改善箇所説明図

自動変速装置

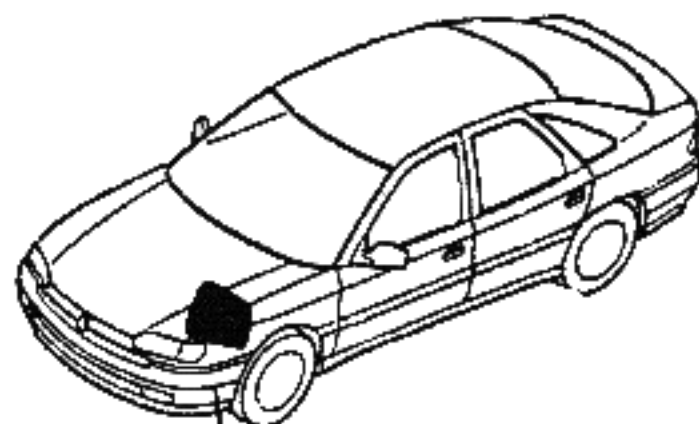
基準不適合箇所
 (内部歯車の表面処理
 が不適切なため、
 異音が発生するもの
 がある。)

AとBの組み合わせが以下のものは
 自動変速装置を交換する。

識別ラベル (製造番号表示)

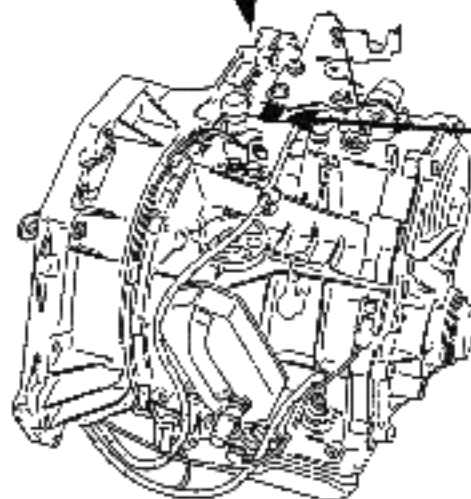
ラグナ

A=006

B=001329~001567

サフラン

A=004

B=009497~009665
